Příprava opatření na DI pro přepravu NTK pro NJZ EDU - II/322 Týnec n. L.,
most ev. č. 322-006 přes místní komunikaci za Týncem nad Labem

DIO

Změnový list

Předmět Změny: Upřesnění rozsahu vyznačení DIO

Příloha: Situace

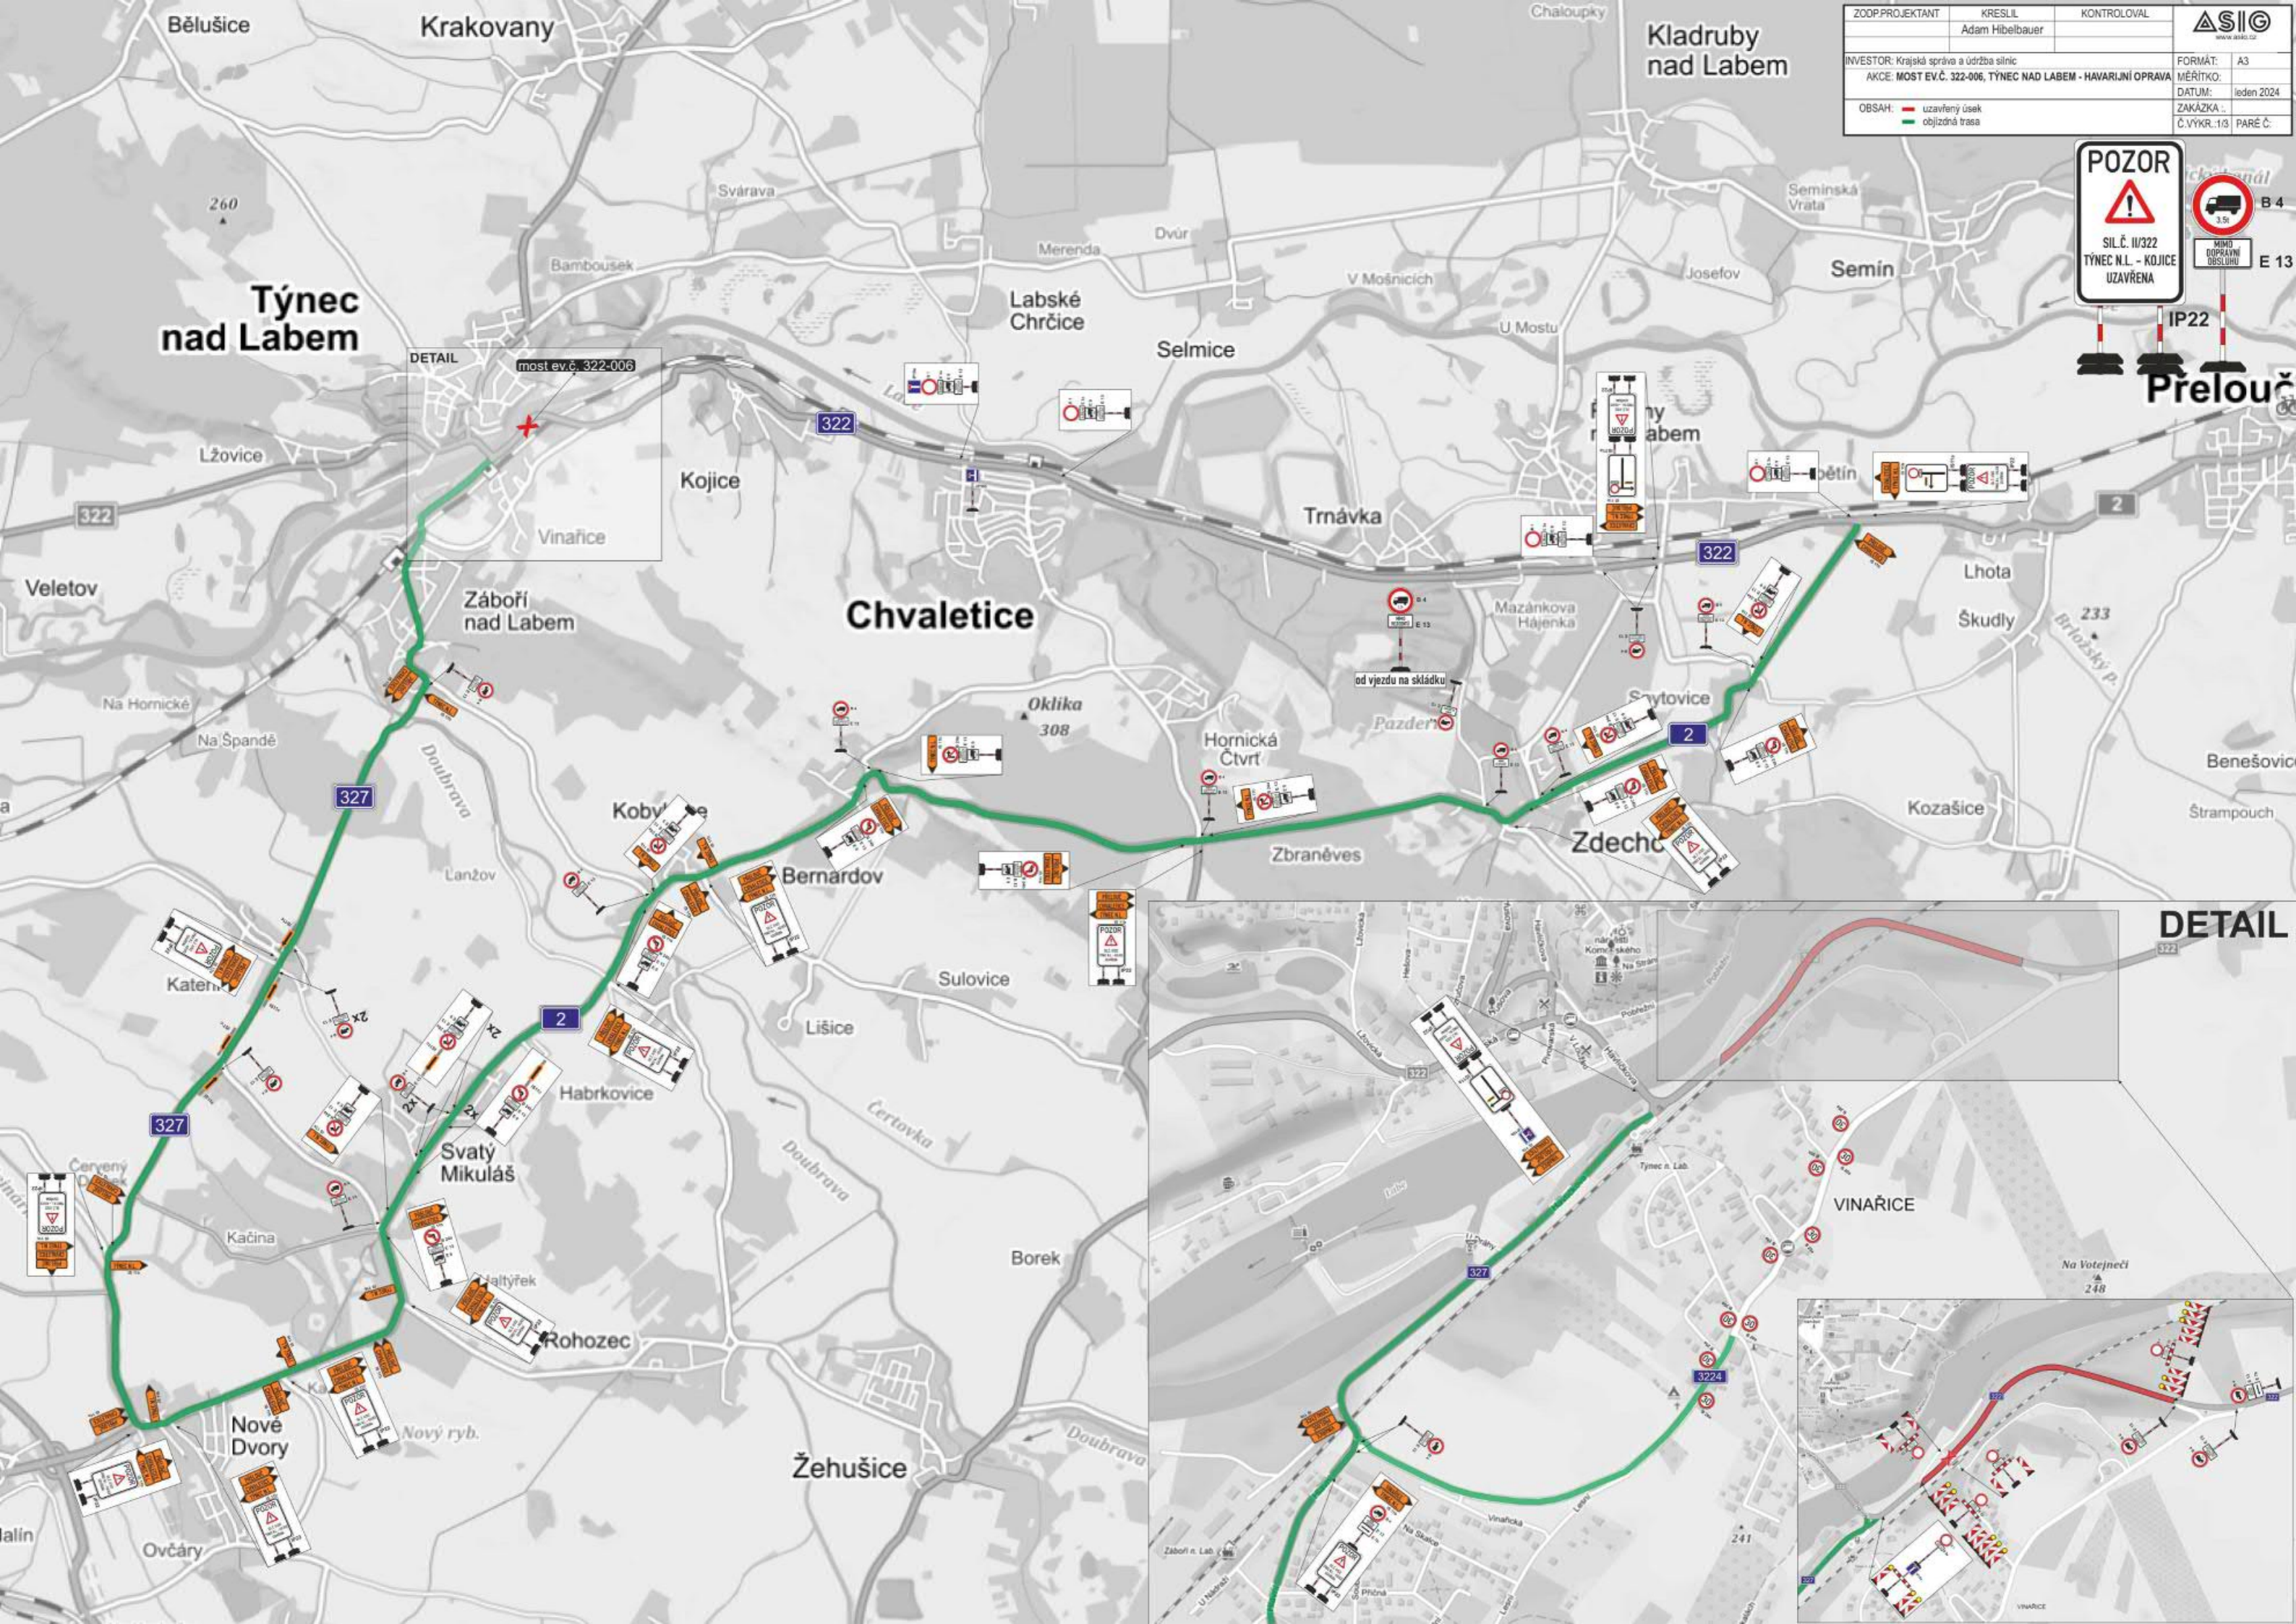
Uzavírka silnice II/322 se povoluje za dodržení dále stanovených podmínek v následujícím rozsahu a době:

- a) druh a rozsah uzavírky: úplná uzavírka silnice II/322 cca 100m

- b) důvod uzavírky: provedení nezbytné úpravy pro zajištění bezpečnosti a plynulosti provozu na pozemní komunikaci - oprava havarijního stavu mostu ev.č. 322-006
- c) termín uzavírky: 20.2. – 31.10.2024
- d) odpovědná osoba: Lukáš Krulich,
- e) objížďková trasa: z Týnce nad Labem po silnici II/327 přes Záboří nad Labem, Svatou Kateřinu do Nových Dvůrů a dál po silnici I/2 přes Nové Dvory a obce Svatý Mikuláš, Kobylnice, Bernardov, Zdechovice směr Pardubice a zpět Kojice cca 26km, pro místní dopravu přes obec Vinařice po silnici II/322, III/327 a III/3224 cca 2,6km.
